改善箇所説明図

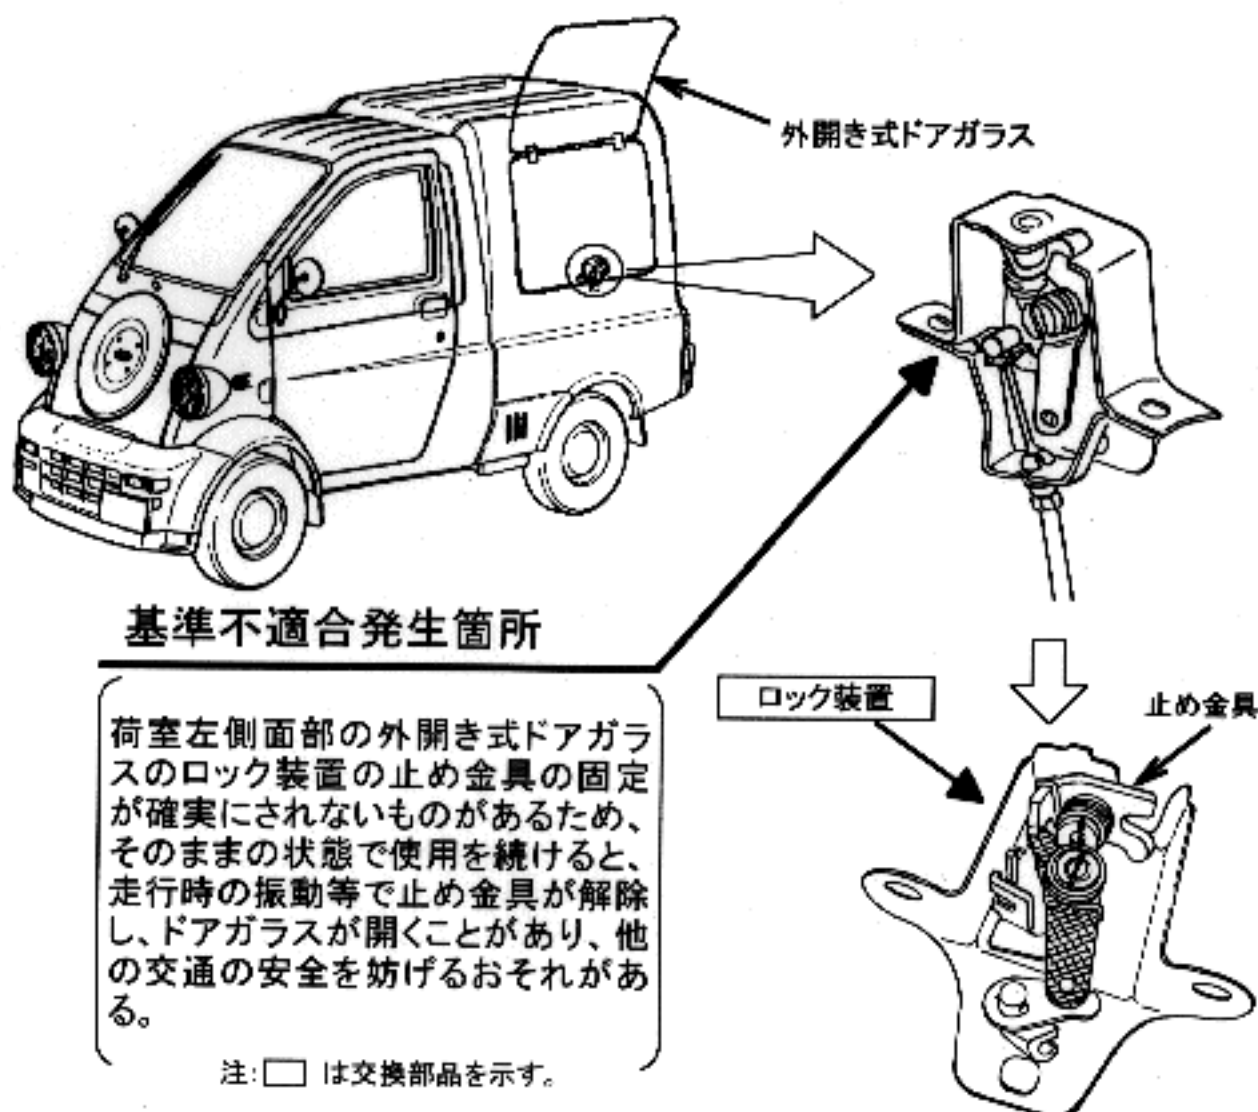
改善の内容

全車両、当該ロック装置を対策品と交換する。

識別: 外開き式ドアガラスに識別プレートを貼付する。
